## Enquête publique relative à la déclaration d'utilité publique modificative, concernant le projet de la ligne 18 du réseau de transport public du Grand Paris reliant les gares « Aéroport d'Orly » et « Versailles chantiers », modifié en sa partie Ouest (tronçon reliant les gares « CEA Saint-Aubin » et « Versailles Chantiers »)

## Enquête publique unique préalable à la déclaration d'utilité publique modificative concernant le projet de la ligne 18

Figure 3 : Configuration en viaduc (version antérieure) et version « au sol » présentée dans le dossier au niveau de la commune de Châteaufort (source : dossier)

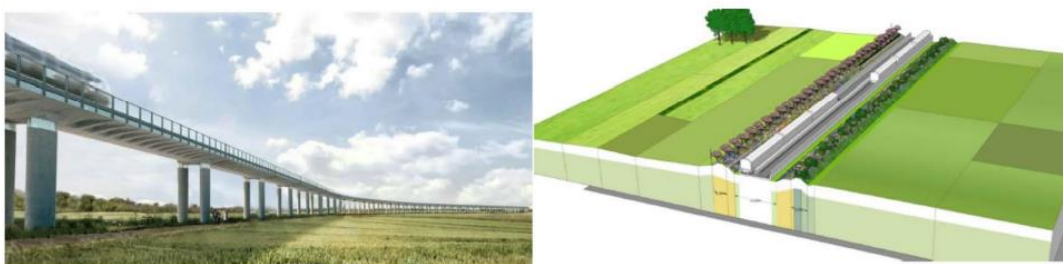
Seule la première modification concerne le périmètre de la CLI. Toutefois, cette incidence est très limitée dans la mesure où la gare du CEA-Saint-Aubin est conservée dans sa configuration initiale (localisation, altimétrie) et que la mise au sol du tronçon ouest est prévue par une rampe au niveau du poste source RTE sur la commune de Villiers-le-Bâcle comme on peut le voir sur la page 6 de la pièce A2 (en bleu l'altimétrie du projet initial, en rouge le projet modifié). Les différences d'altimétrie sur le tracé au droit du CEA sont minimes (fin de la rampe) et l'emprise au sol de cette partie du tracé est identique.

Il est à rappeler que les voies et la gare du CEA Saint-Aubin, et même peut-être celle de Orsay-Gif (à confirmer), se situent toujours dans le périmètre du PPI encore en vigueur et que le Préfet doit réviser en conséquence. L'existence d'une nouvelle infrastructure (rampe) au droit du CEA pose également la question des conséquences d'un scénario accidentel tel qu'un déraillement de train dans ce périmètre.

Pièce G3 (page 366) : la mise au sol n'est pas indiquée dans le tableau des impacts qui ne mentionne que le viaduc dans le périmètre de la zone de dangers. A actualiser avec la partie au sol et la rampe, au droit du site du CEA.
